PPRi de Saint Féliu d’Amont

Analyse contradictoire et demande de modification de la proposition de classement en zone rouge « zone inondable d’aléa fort ou modéré » de la terrasse de la Têt, au sud de la voie ferrée, lieu-dit « Les blanquettes » dans sa partie Nord.

Jean François Jacquet 9 novembre 2026

Source : PPR 2019 Saint féliu d'amont. Porté à connaissance

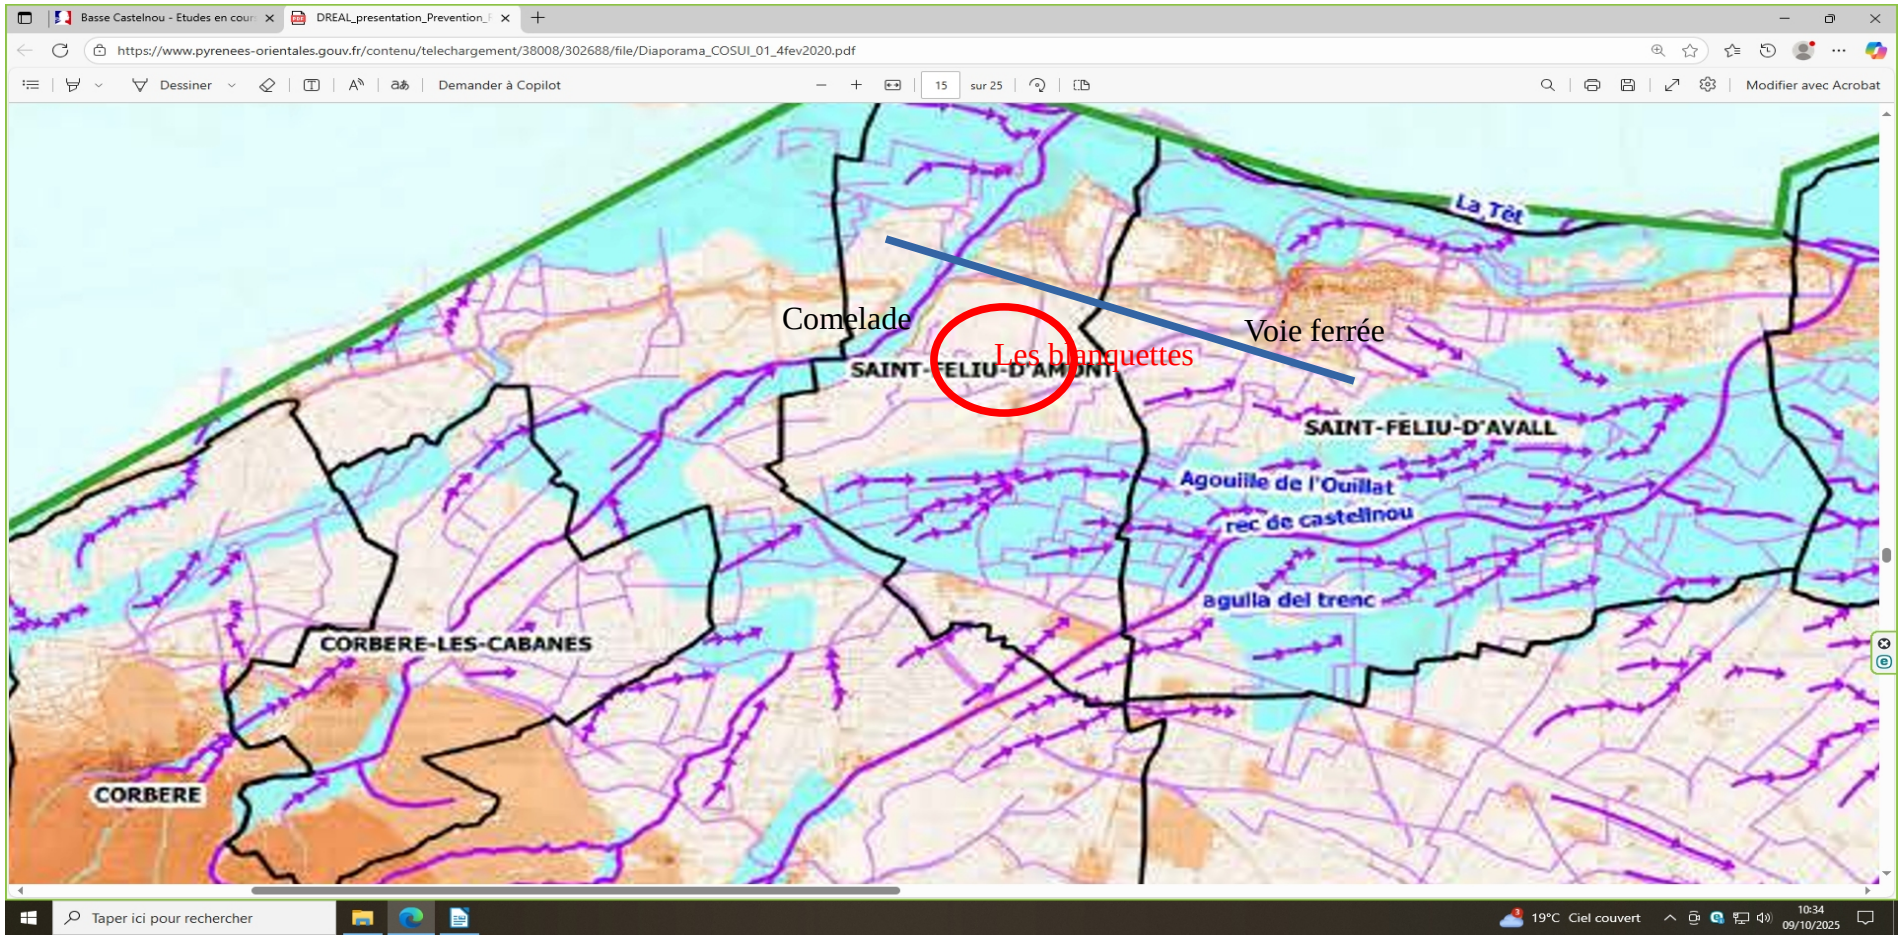
Localisation. Situation actuelle : le PPR de 2019 acte qu'il n'y a pas de risque d'inondation de la terrasse de la Têt, lieu-dit « Les blanquettes ». Effectivement avec une altitude de plus de 100 mètres « les blanquettes » sont à l'abri des crues de la Têt. La Comelade coule dix mètres en dessous de l'altitude moyenne de la terrasse à l'Ouest du périmètre étudié et il n'y a aucun risque de brèche et de débordement. Rappelons que « les blanquette » n'ont pas été inondées en 1940. La zone d'accumulation en contrebas le long de la voie ferrée ne concerne pas les parcelles faisant l'objet de la présente proposition.

Source : Basse Castelnou : comité de suivi 4 février 2020. Aptitude au ruissellement du bassin versant.

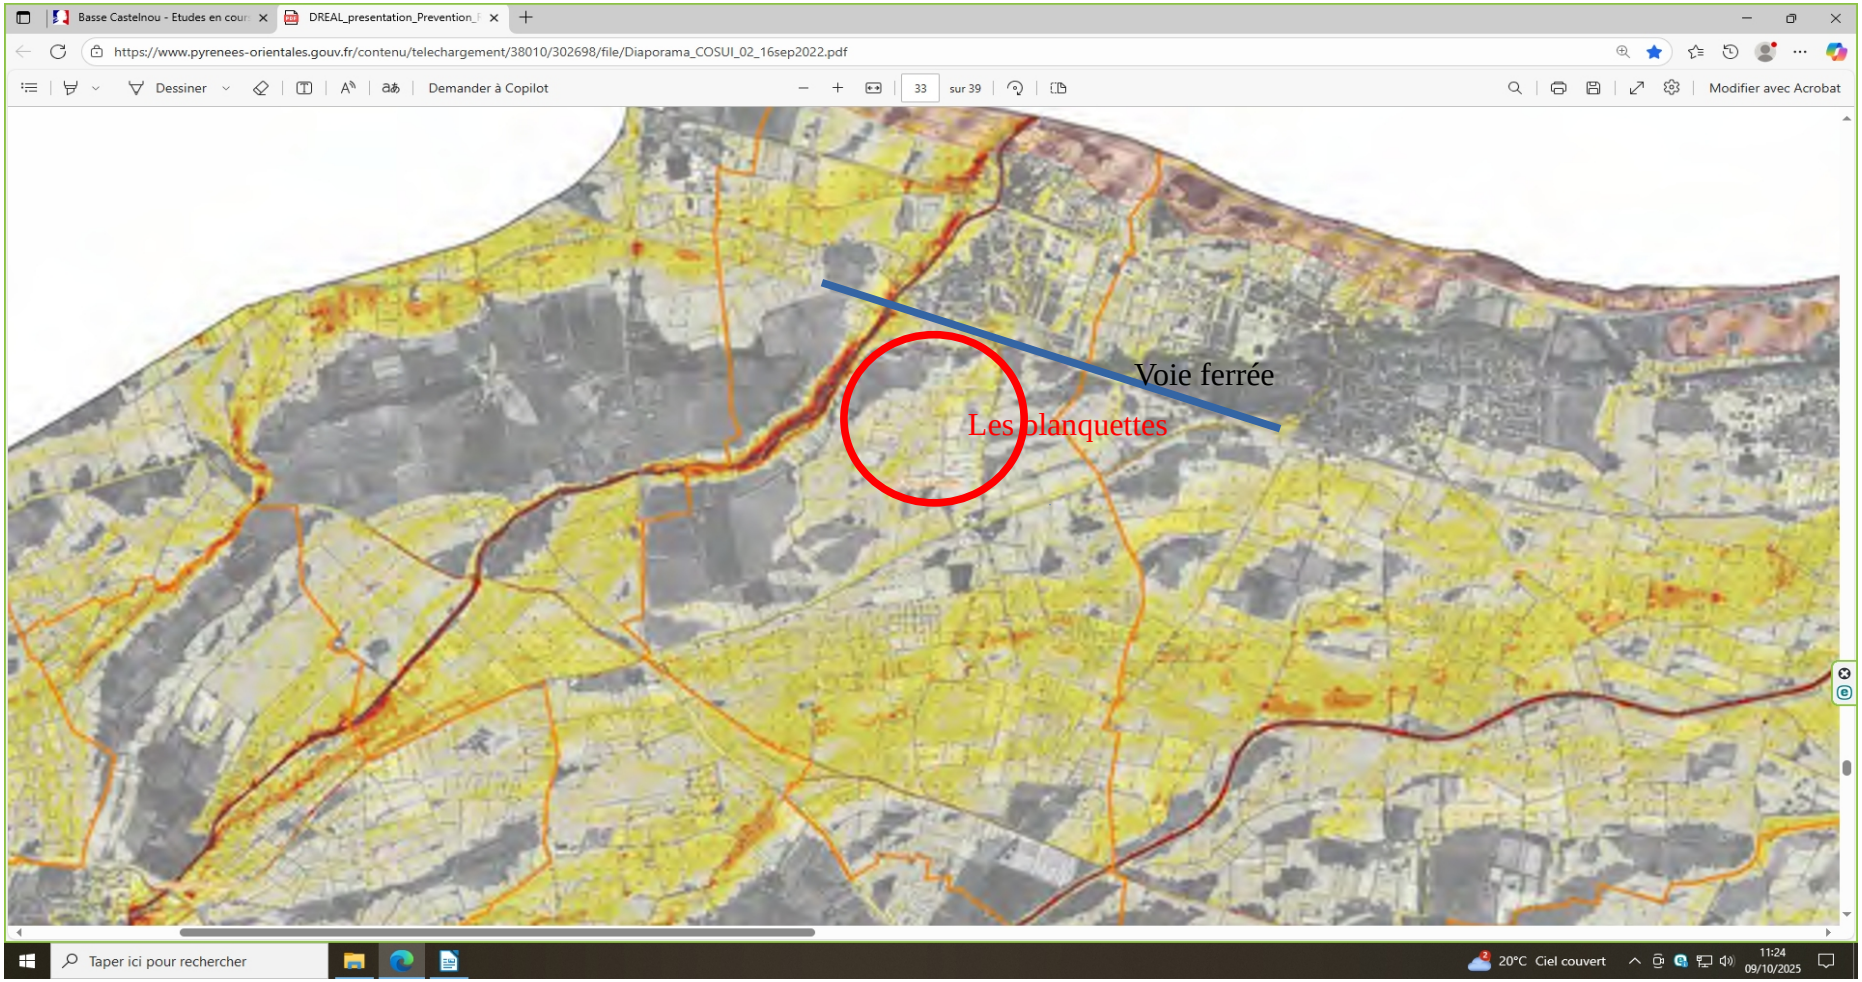
La carte d'aptitude au **ruissellement du bassin versant** montre que « Les blanquettes » sont épargnées par les risques de débordement de la Comelade et du Rec de Castenou. Cette situation privilégiée est confirmée par la crue de 1940 où le « Rec de Castelnou » n'a affecté que le sud de la commune au niveau du mas Camo. Il n'y a pas de zone d'accumulation sur la terrasse, l'eau de surface s'écoulant naturellement sans digue ni remblais. Il n'y a pas d'autre cours d'eau au Sud ou à l'Ouest du périmètre pouvant présenter un danger. Une seule « agouille » ou ruisseau d'arrosage est mentionnée le long de la « Carrerade ».

Source : Basse Castelnou : comité de suivi 16 septembre 2022 : vitesse d'écoulement

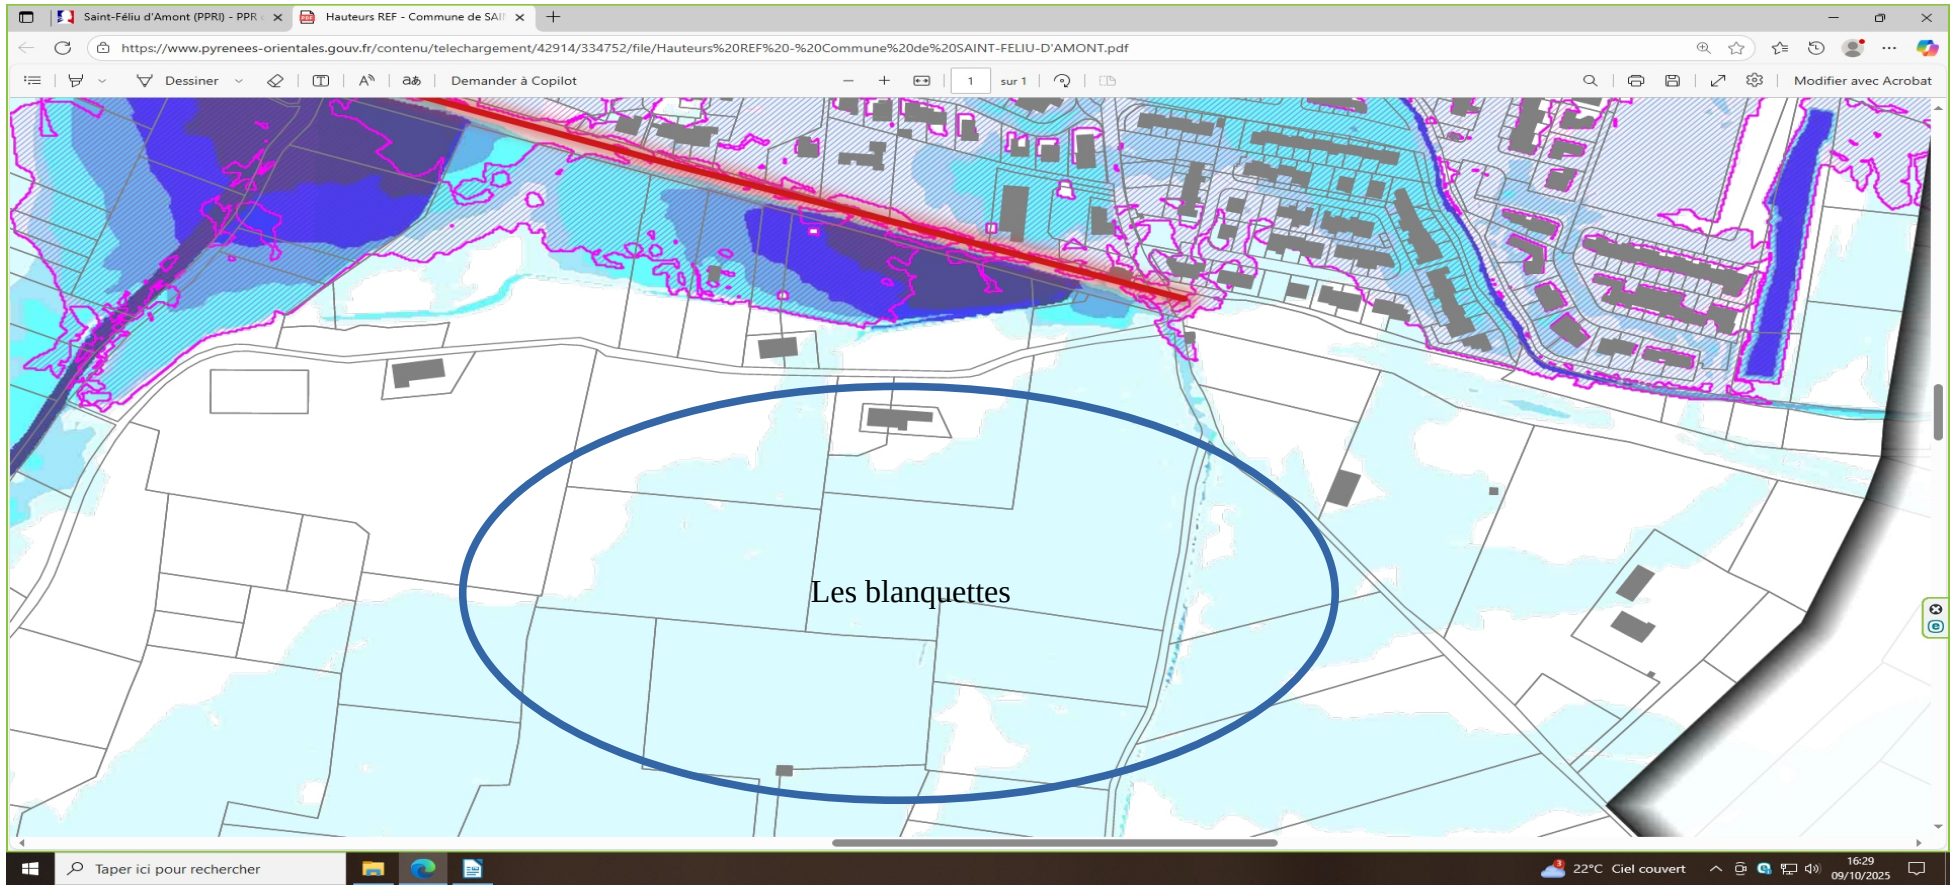
Les **vitesses d'écoulement** sur le périmètre de « las blanquette » sont **très faibles** (0,01 à 0,25 m³/s) à faible (025 à 0,50 m3/s) en direction du passage à niveau de la voie ferrée. Cette situation favorable s'explique par la topographie du territoire et la pente douce d'Ouest en Est et du Sud au Nord. En l'absence de débordement d'un cours d'eau, la « lame d'eau » et le débit volumique ne sont liés qu'à la pluie reçue sur une partie proche et limitée du bassin versant et déduction faite de l'infiltration. Celle-ci est importante, nous sommes sur une terrasse cultivée de la Têt, filtrante avec une forte présence de galets.

Source : PPRi Saint Féliu d'amont. Réunion publique du 27 janvier 2025 . **Hauteur de submersion** pour la crue de référence.

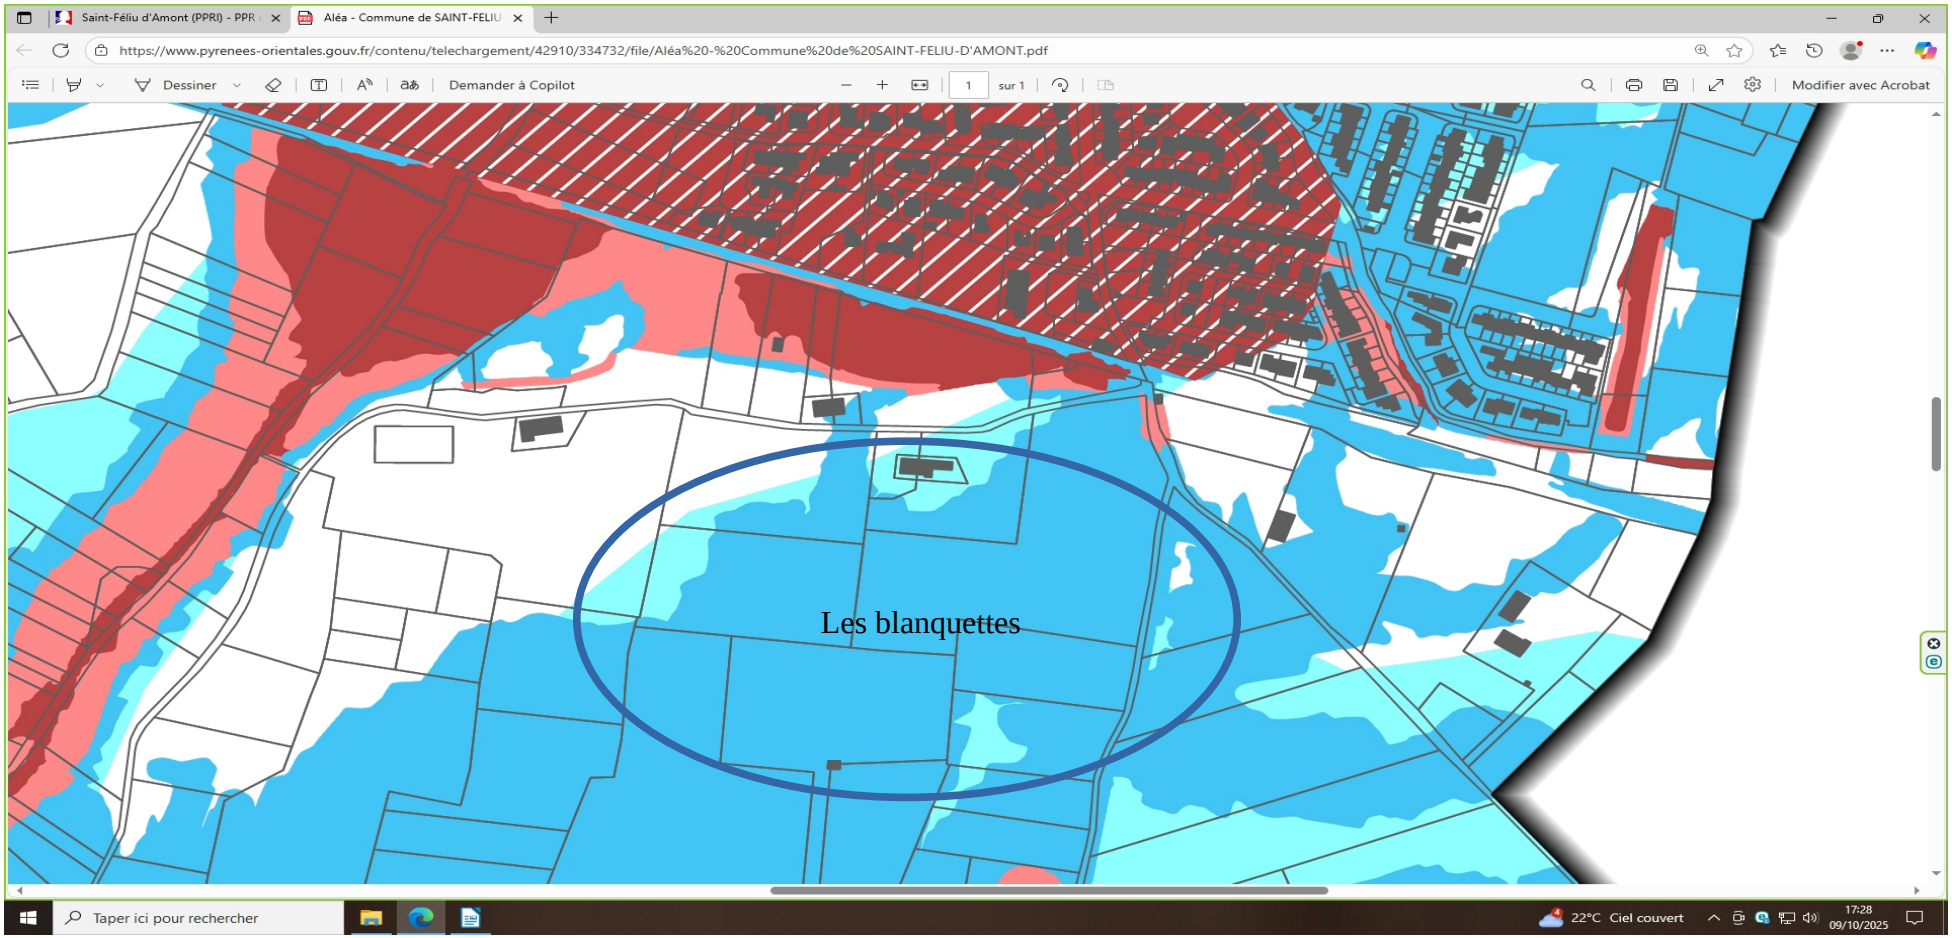
Il n'y a **pas de submersion mais du ruissellement de surface** . Sur le périmètre analysé, le zonage en bleu -ciel correspond à des hauteurs d'eau comprises entre 1 cm et 30 cm ! En l'absence d'ouvrages qui empêcheraient la libre circulation de l'eau, sans risque de débordement d'un cours d'eau ,avec un ruissellement limité et des vitesses d'écoulement faibles, **une hauteur d'eau de 30 cm est en l'occurrence irréaliste** ! La réalité doit être au plus d'une hauteur d'eau de l'ordre de deux centimètres. Cette classe de 1 à 30 cm de hauteur d'eau est trop large et le zonage qui en découle n'est pas assez précis et différencié alors que sa traduction en terme d'aléa est prépondérante.

Source : PPRi Saint Féliu d'amont. Enquête publique novembre 2026. **Carte d'aléa**.

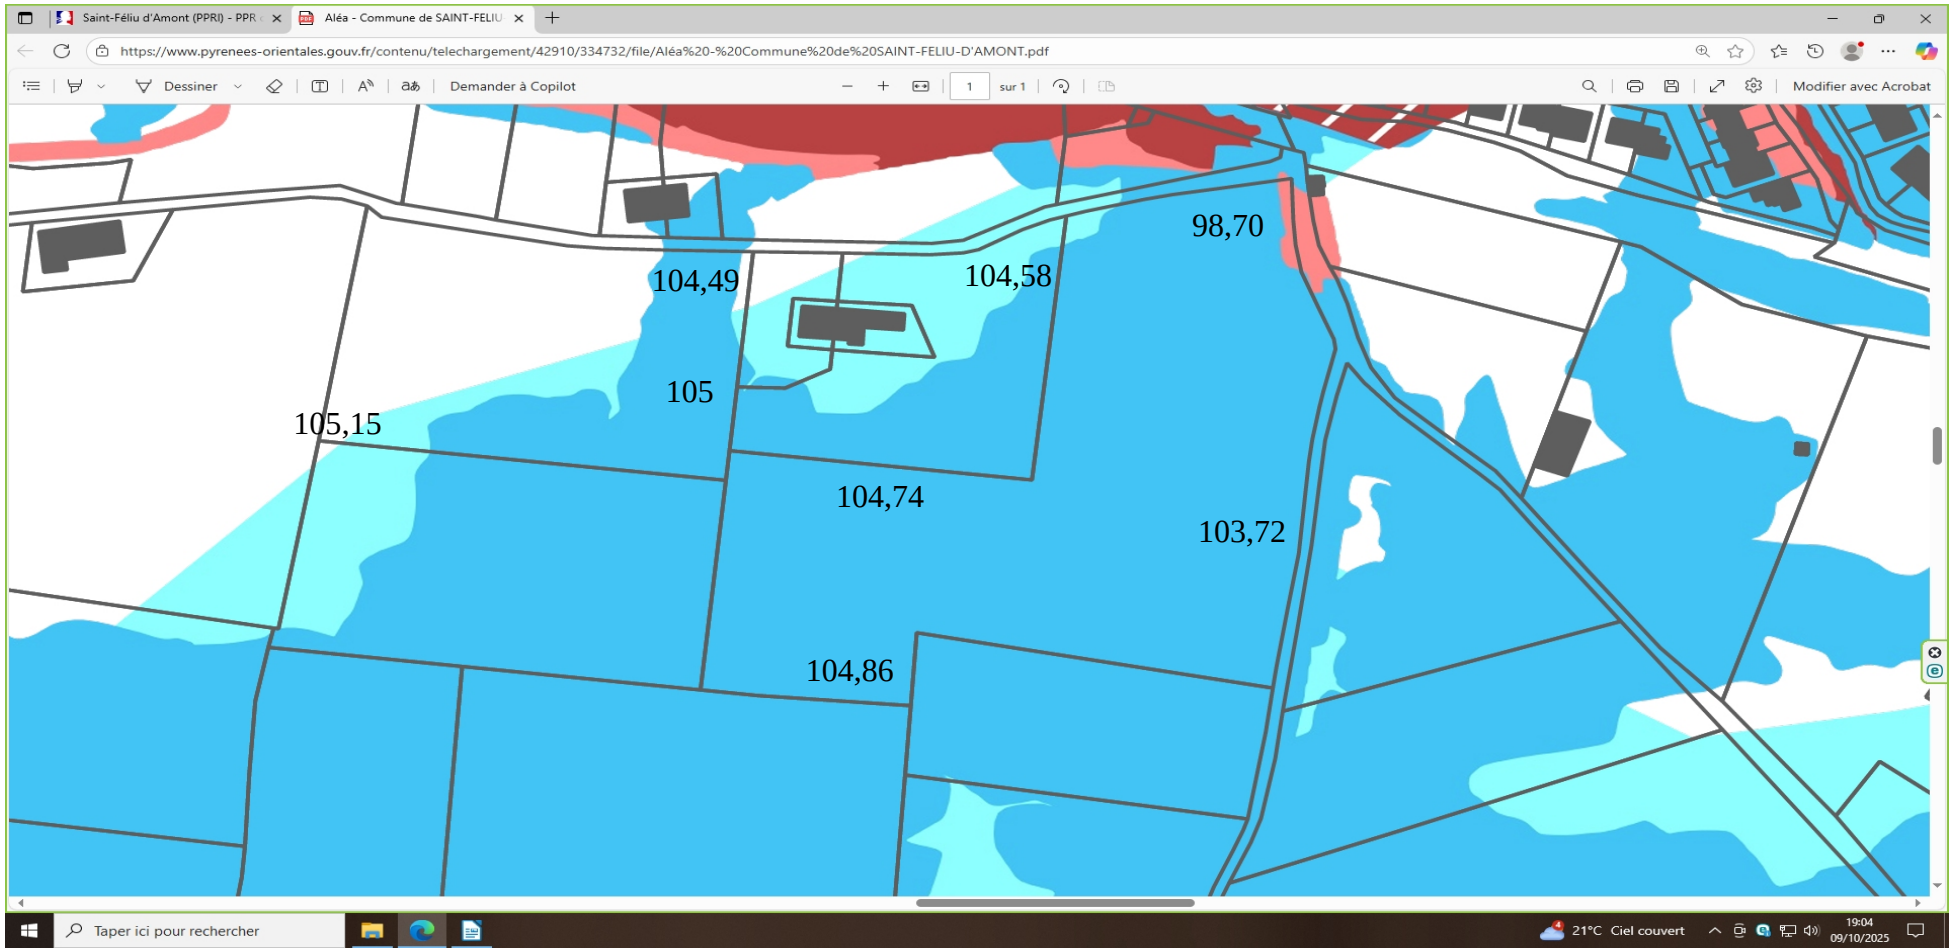
Le zonage en bleu foncé « aléa modéré » correspond rigoureusement à celui des hauteurs d'eau de 1 à 30 cm alors que nous avons vu les limites de cette approche. En déduction, le zonage en bleu-ciel « aléa exceptionnel » correspondrait donc à des hauteurs d'eau inférieures à 1 cm . Comment alors expliquer que sur une même parcelle nivelée et en l'absence de risque de débordement d'un cours d'eau voisin on puisse passer d'une hauteur d'eau de moins de 1 cm, (voire même à des zones non soumises à « l'événement de référence »), à potentiellement une hauteur d'eau de 30 cm. ? Ce manque de précision et de gradation sur les hauteurs d'eau remet en cause dans ce cas précis de « franges » le tracé des aléas.
